第 104 回「地域の会」定例会資料〔前回 1/11 以降の動き〕

柏崎刈羽原子力発電所 1、7号機の安全性に関する総合評価（一次評価）
結果に係る報告書の誤りについて

柏崎刈羽原子力発電所 1, 7号機における安全性に関する総合評価
 (一次評価)の結果について(報告)に係る正誤表

図 4. 1-9 津波襲来時等の対応フロー

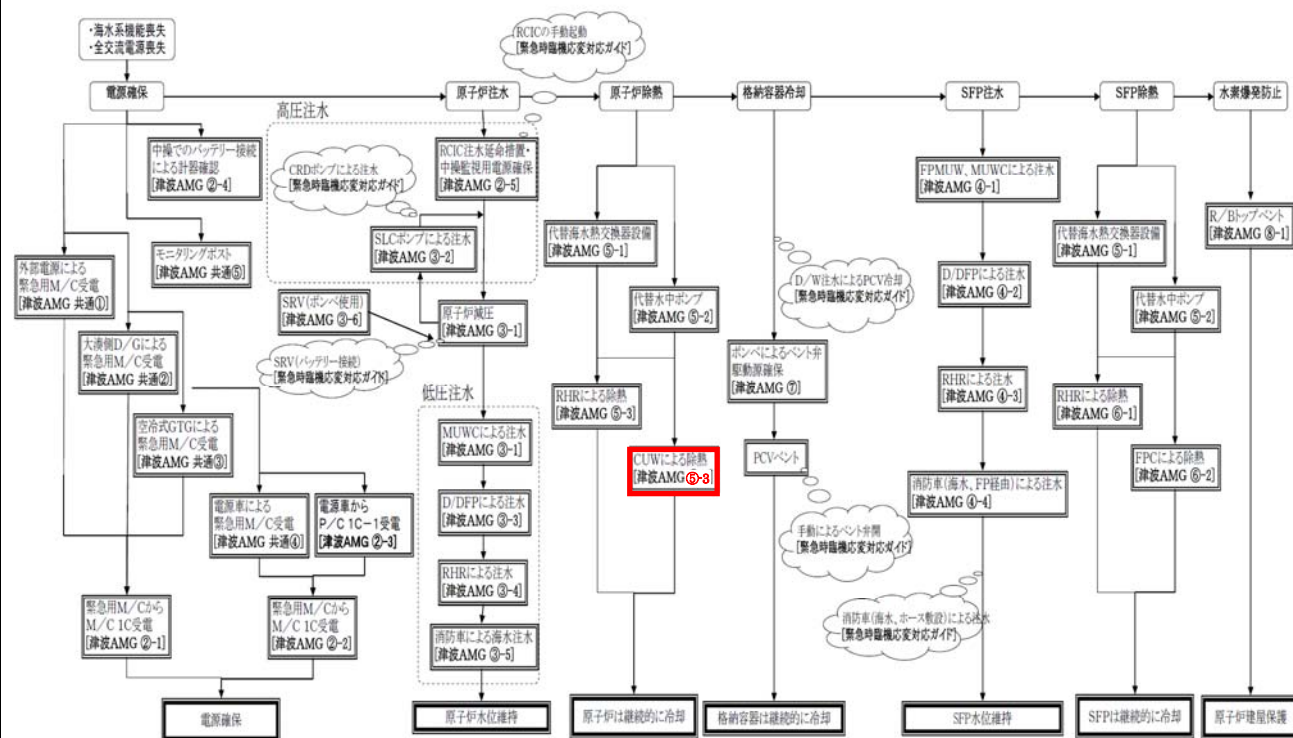
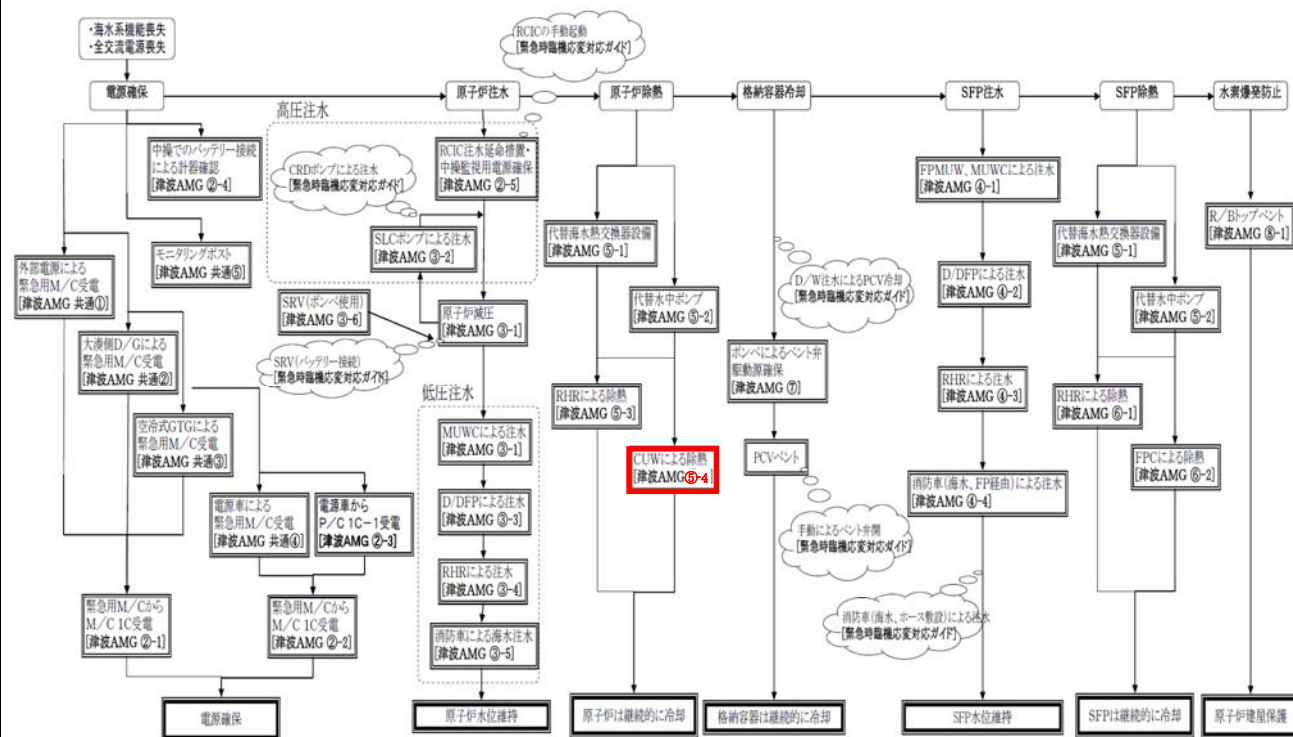
【柏崎刈羽原子力発電所 1号機 (1 / 2)】

添付 4. 1-2 (9 / 13)

誤

正

図 4. 1-7 津波襲来時等の対応フロー

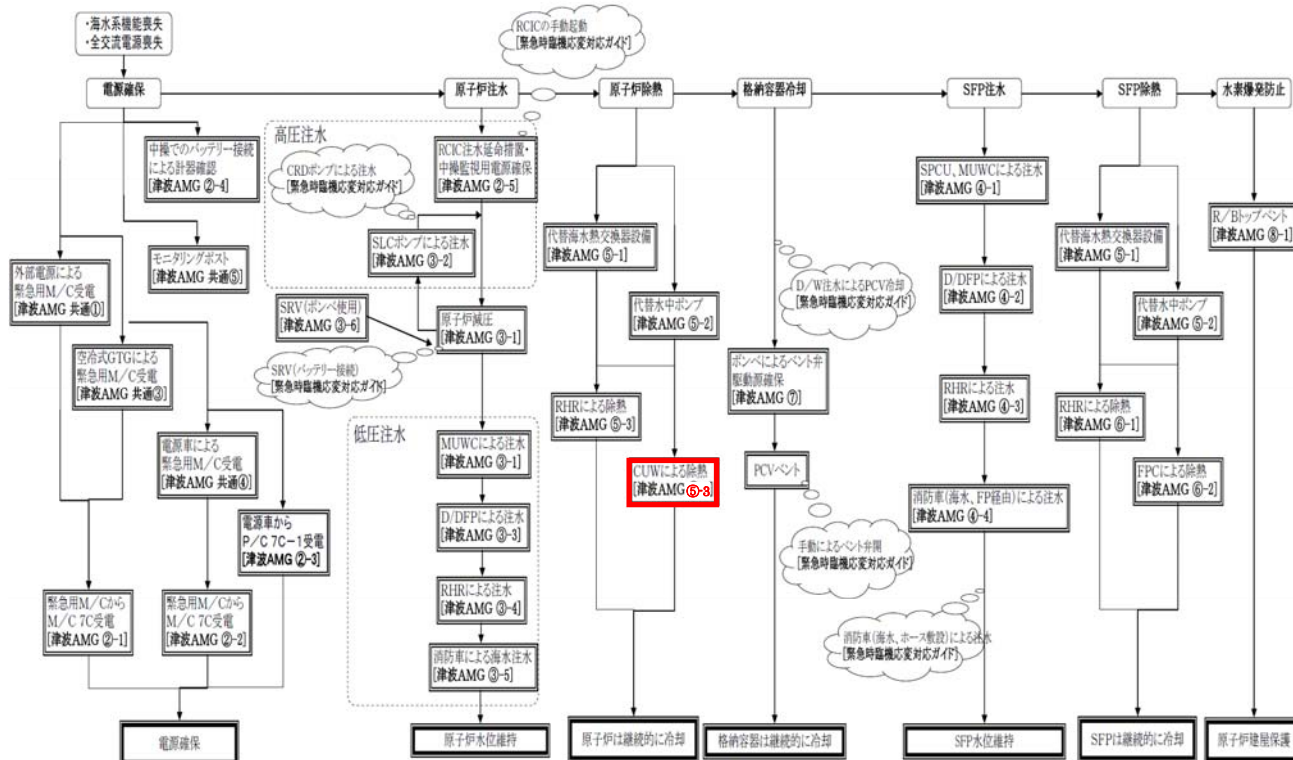
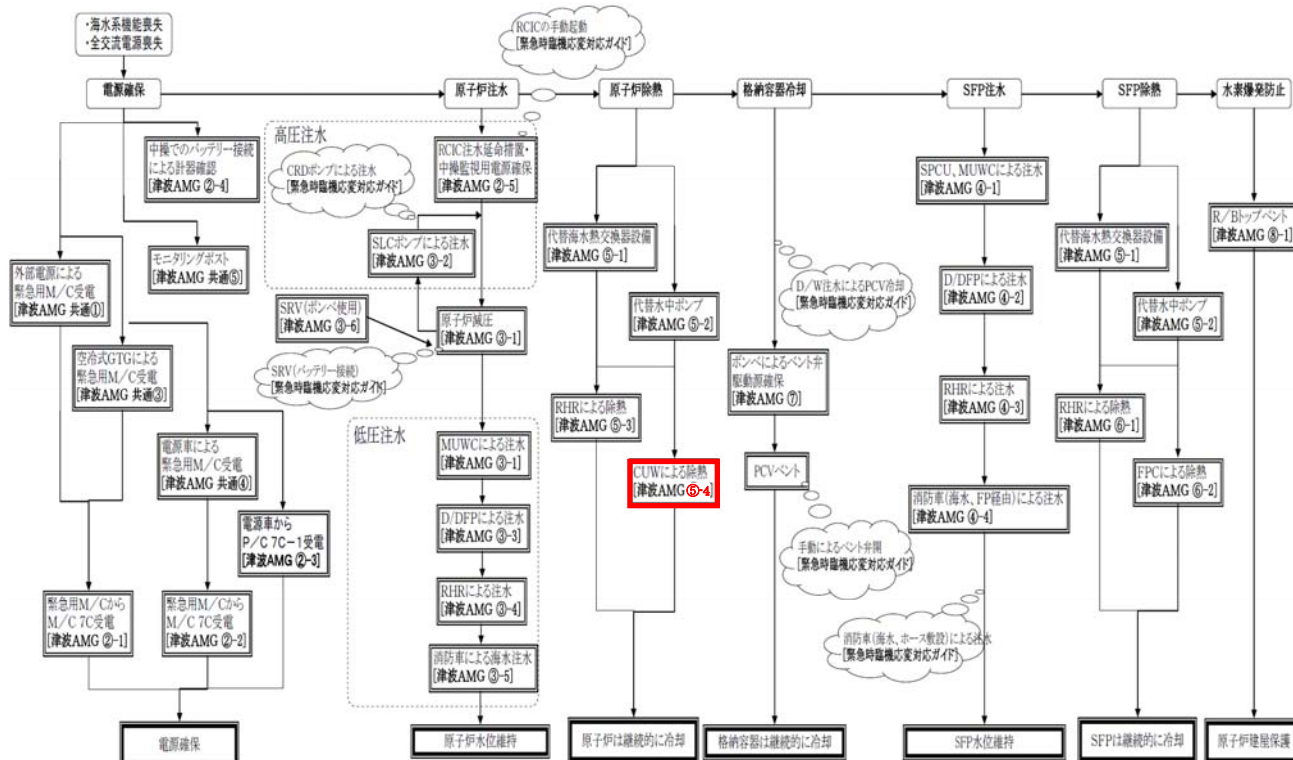
【柏崎刈羽原子力発電所 7号機 (1 / 3)】

添付 4. 1-2 (9 / 13)

誤

正
